Mission régionale d'autorité environnementale
NORMANDIE

Avis délibéré
**Installation agrivoltaïque au lieu-dit Pont-de-Viogne sur la
commune de Saumont-la-Poterie (76)**

N° MRAe 2026-9953

Figure 4 : Localisation des enjeux écologiques globaux (p. 53 de l'annexe 1 Volet naturel de l'étude d'impact)

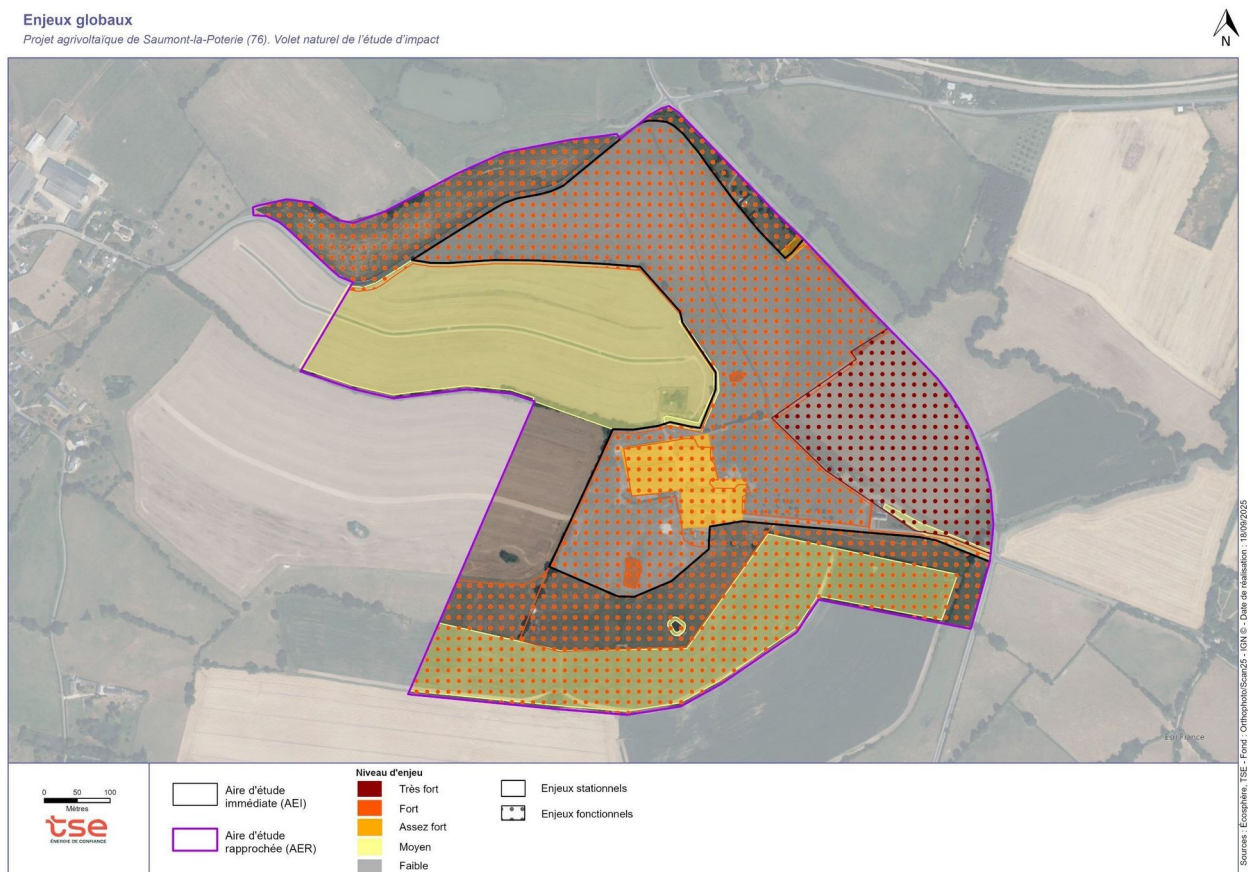
Selon le dossier, les enjeux écologiques sont principalement liés aux formations prairiales, aux mares et aux bâtiments de la ferme : les enjeux fonctionnels sont forts à très forts sur l'ensemble de la Zip.

Concernant les amphibiens, le dossier conclut à des impacts bruts du projet qualifiés de « négligeables », tant en termes de risque de destruction d'individus que de pertes ou d'altérations d'habitats de reproduction, d'alimentation et de repos, ainsi que de dérangement en phase travaux. Toutefois, si les mares sont évitées par les installations prévues, le dossier précise que le projet s'implante en partie sur des habitats terrestres utilisés par le Triton crêté, le Triton alpestre et la Grenouille verte (p. 75 de l'annexe 1). Au regard des enjeux identifiés pour ces espèces, l'évaluation des incidences du projet apparaît insuffisamment étayée et appelle des compléments, en particulier concernant les impacts liés à la perte et à l'altération des habitats terrestres.

L'autorité environnementale recommande d'approfondir l'analyse des incidences du projet sur les amphibiens, notamment au regard des habitats terrestres concernés et de réévaluer le niveau d'impact en conséquence.

Cependant, si le dossier indique que les premières tables se trouveront à plus de 10 m des haies, des mares et des talus herbacés, il ne précise pas si cette distance sera également appliquée à tous les aménagements nécessaires, notamment les postes de transformation et le passage des pistes pour la circulation des engins. À titre d'exemple, le portail n° 2, localisé sur le plan de masse de la demande de déclaration préalable semble être situé au sein de la zone humide.

L'autorité environnementale recommande de cartographier précisément la zone d'implantation du projet en y excluant toutes les zones concernées par un besoin d'évitement. Elle recommande également de garantir la préservation de la zone tampon de 10 m autour des haies, des mares et des talus herbacés, y compris pour ce qui concerne les postes de transformation et les pistes de circulation.

Figure 5 : sensibilité du contexte paysager de l'aire d'étude rapprochée (p. 53 – annexe 3 – étude paysagère)

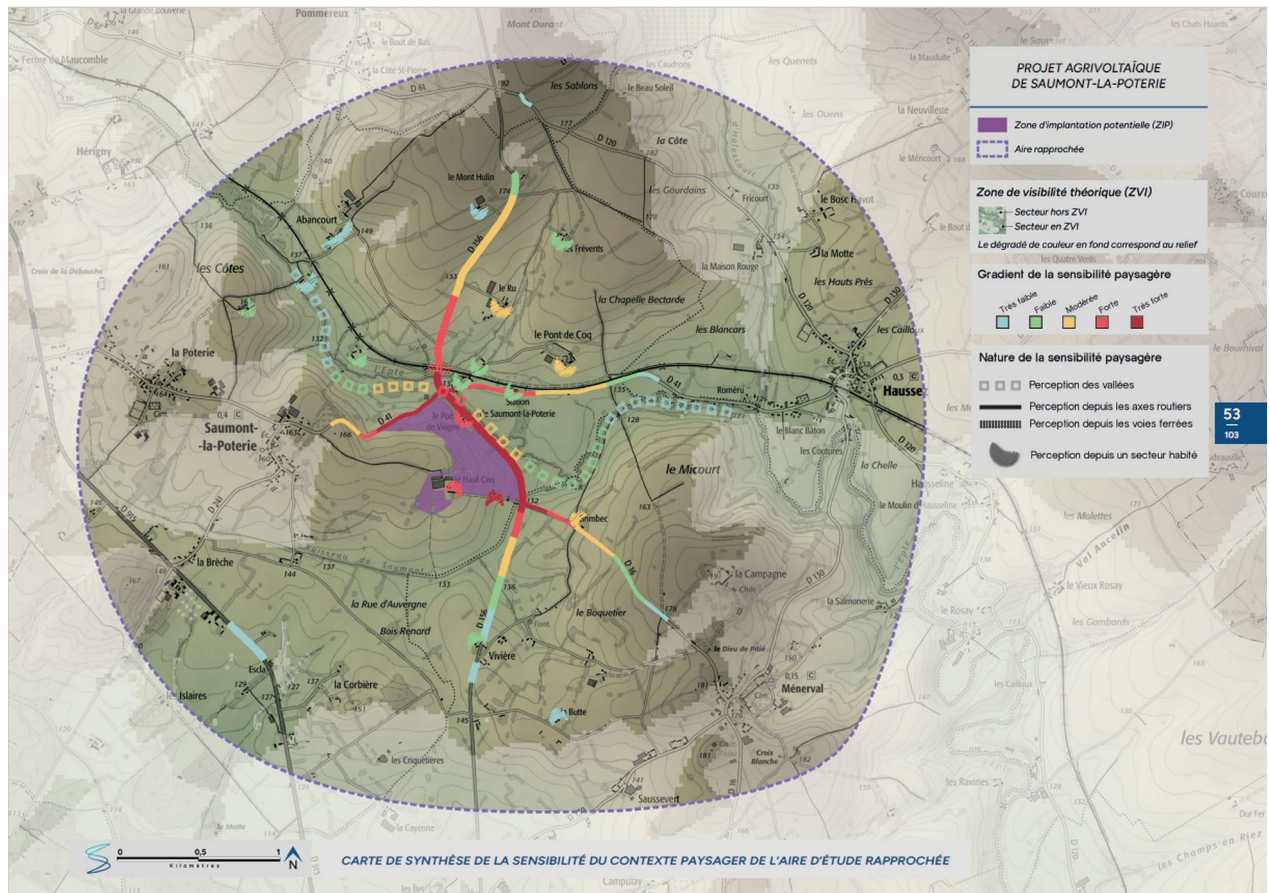
concluent dans le dossier à un impact résiduel « très faible » à « modéré ». Toutefois, l'écran visuel ne sera pas pleinement efficace avant la pousse complète des plants de la haie à créer, constituée de végétaux de type arbustif ou arbres taillés en cépées (Aubépine, Érable champêtre, Prunellier). Par ailleurs, la végétation sera plus clairsemée en hiver, ce qui pourra créer de nouvelles visibilitées sur le site. Dans ces conditions, l'impact paysager résiduel du projet semble sous-évalué, notamment le long de la RD 156, de la RD 16 et pour l'habitat isolé de Brimbec. Enfin, le dossier ne propose aucune mesure de suivi qui permettrait de s'assurer de l'efficacité des mesures de réduction proposées.

L'autorité environnementale recommande de réévaluer l'impact paysager résiduel du projet en tenant compte du caractère transitoire et saisonnier des écrans végétaux, de compléter les mesures de réduction prévues, notamment le long des RD 156 et RD 16 et à proximité de l'habitat isolé de Brimbec, et de définir un dispositif de suivi permettant de vérifier, dans le temps, l'efficacité des mesures paysagères mises en œuvre.
